# 原子炉安全専門審査会第27部会

原子炉安全専門審査会第27部会（北海道電力株式会社泊発電所（1，2号原子炉の設置））  
Cグループ議事概要（案）

発足のリニアメントに関する指摘事項  
について

敷地前面海域海底谷の地すべり地形に  
関する指摘事項について

第1図 歌楽のリニアメント付近の地質図

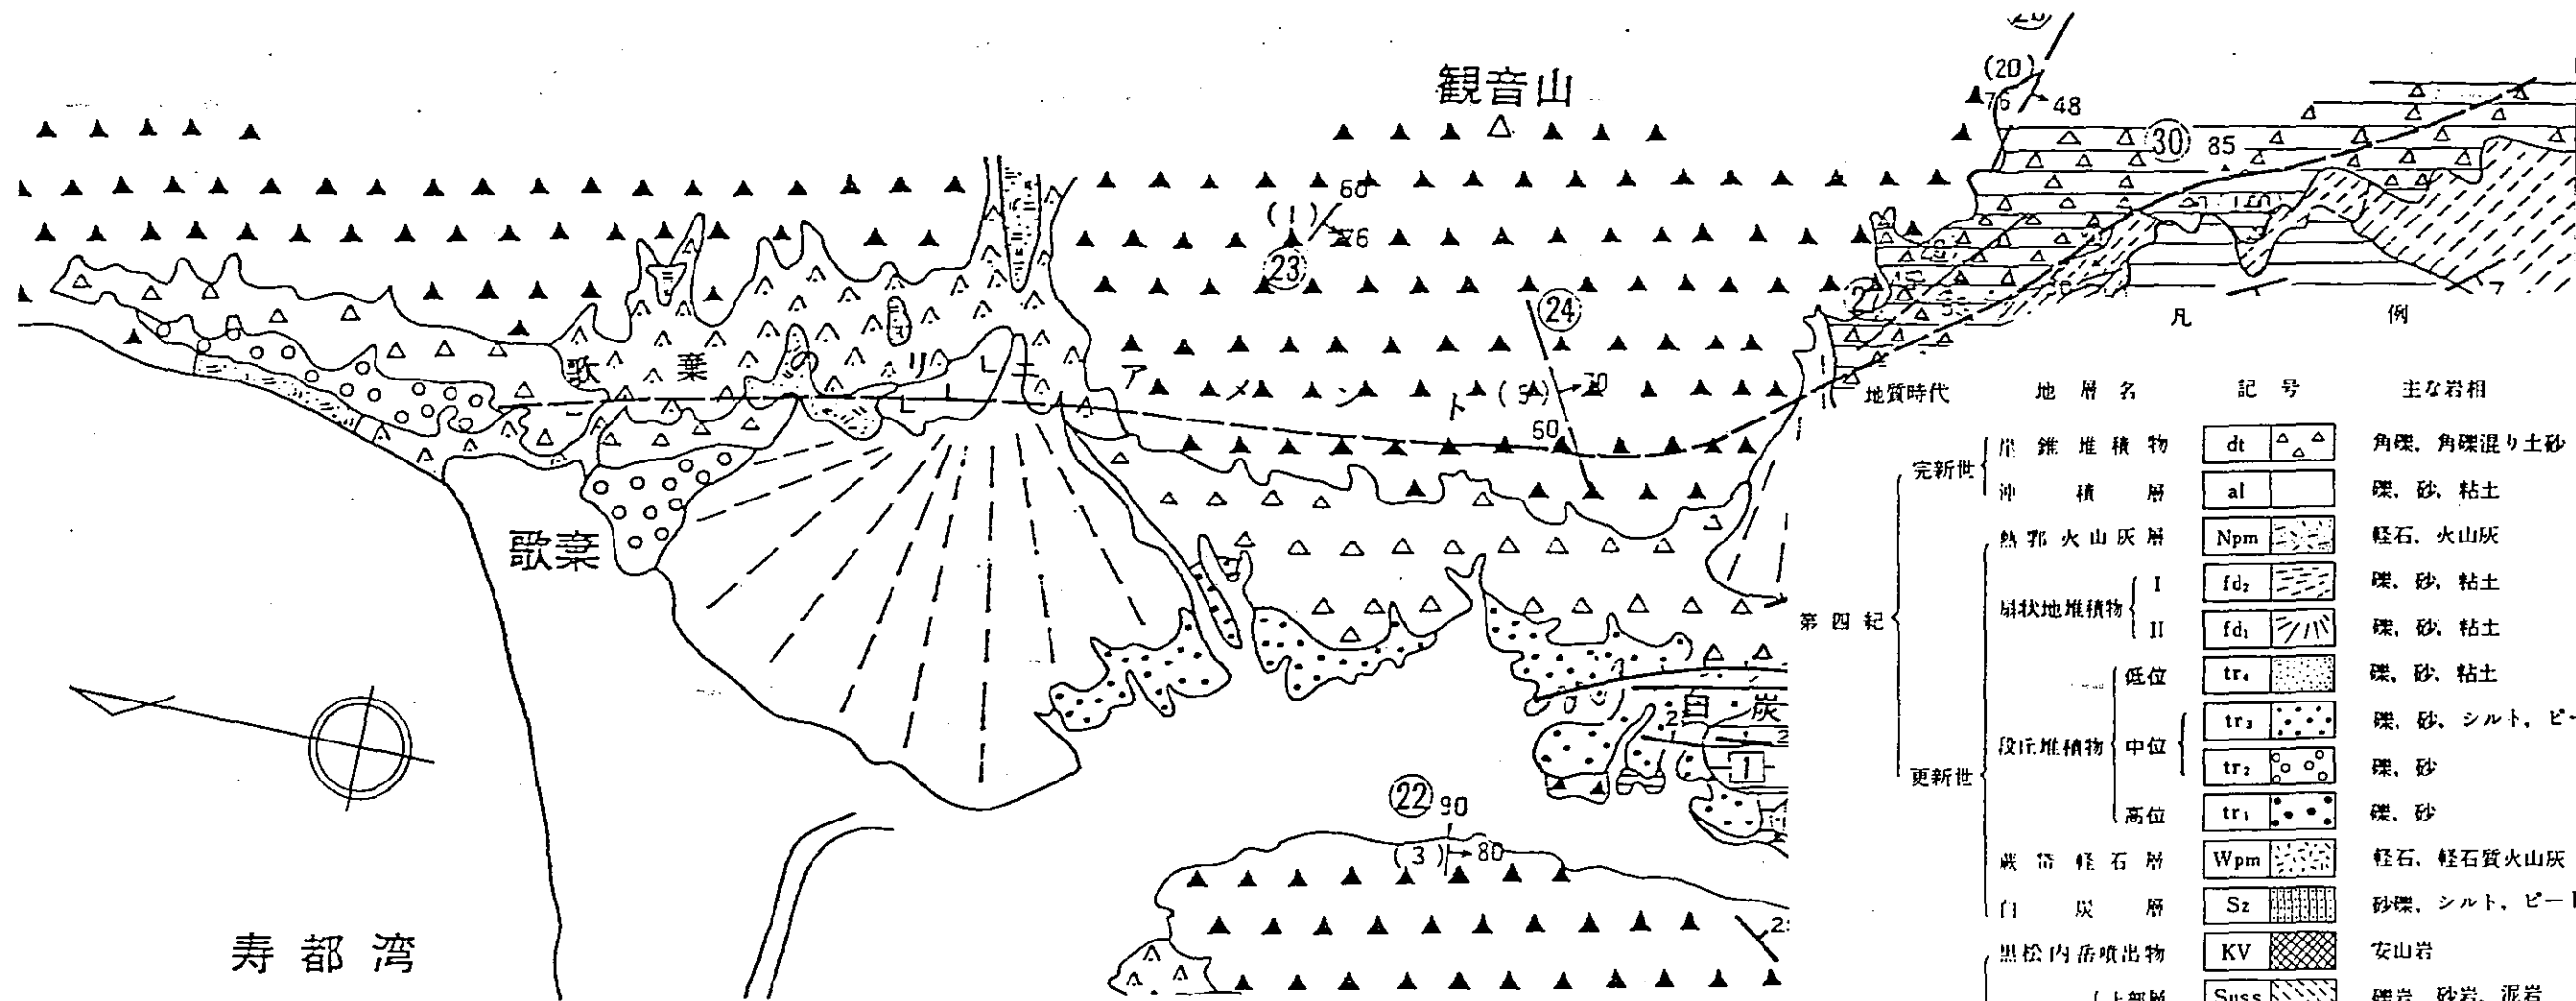
歌棄のリニアメントに関する指摘事項について

地表地質調査によって作成した歌棄のリエメント周辺の地質図を第1図に、ルートマップ（原縮尺1/25,000）を第2図に示す。

リエメントの北半分の東の山側には、新第三紀中新世の黒松内層の火砕岩が広く分布し、この他に副縫層の熔岩、火砕岩及び貫入岩である流紋岩が部分的に分布しているが、これらの岩盤露頭にはリエメントに相当するような断層はなく、2箇所で見つめられた断層も規模が小さいうえ、リエメントと走向が異なるものである。また、西の平地側には前記の基盤岩を覆って第四紀の段丘堆積物、扇状地堆積物、崖錐堆積物が分布しているが、ここにも断層（第四紀に活動した断層）の存在を示唆する地形の異常は見られない。

リニアメントの北半分は、このような海水準の高い時期に波食作用によって形成された海食崖を反映したものであると判断している。
